## Описание неисправности

Переделка с механического регулятора давления газа на регулятор давления газа с электронным управлением.

### Для замены регулятора давления газа действовать следующим образом:

Рис. 1

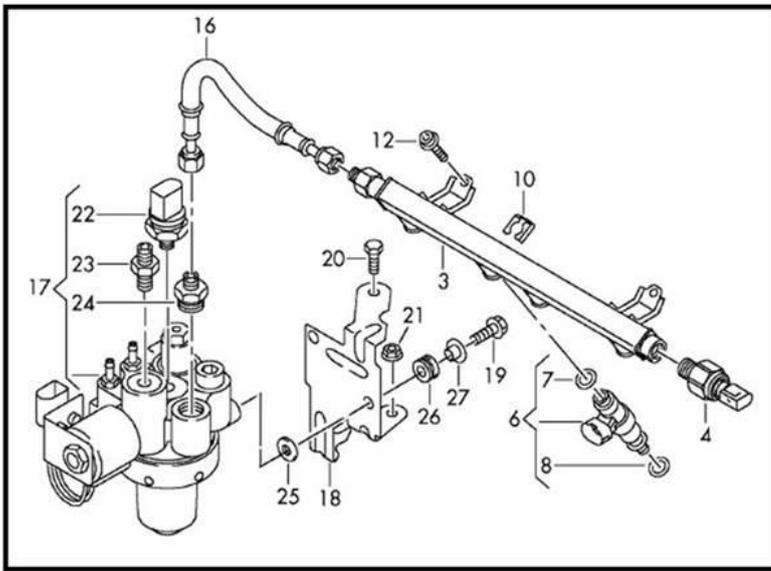
3. Проверить номер оригинальной детали газовых форсунок и заменить все газовые форсунки с номером оригинальной детали 06G 906 039 на газовые форсунки с номером оригинальной детали 06G 906 039 А (см. [Указания по оригинальным деталям](#)) в соответствии с ⇒ Руководством по ремонту.

5. Снять старый регулятор давления газа, включая кронштейн, водяные шланги и топливную магистраль (низкого давления) согласно ⇒ Руководству по ремонту. Установить новые оригинальные детали (см. [Указания по оригинальным деталям](#)) в соответствии с ⇒ Руководством по ремонту.

Количество	Номер оригинальной детали	Наименование	Позиция на рис. 1
1 шт.	2K0 201 420 T	Магистраль высокого давления (к регулятору давления газа)	—
1 шт.	1K0 201 973	Теплозащита	—
4 шт.	06G 906 039 A (замена, начиная с 01.06.2010: 03C 906 039 A)	Газовые форсунки (проверка номера оригинальной детали у старых)	6
1 шт.	3C0 906 011 E	Регулятор давления (газовый редуктор)	17
1 шт.	2K0 133 321	Топливная магистраль (низкого давления)	16
1 шт.	3C0 906 109	Пластина крепления	18
2 шт.	2K0 959 209 A	Резинометаллическая опора	26
2 шт.	N 100 053 06	Болт М6х12	20
1 шт.	N 015 082 10	Гайка с буртиком М6	21
2 шт.	N 904 407 06	Болт М6х15	19
1 шт.	1T0 122 447 AG	Шланг системы охлаждения (на регуляторе давления газа)	—
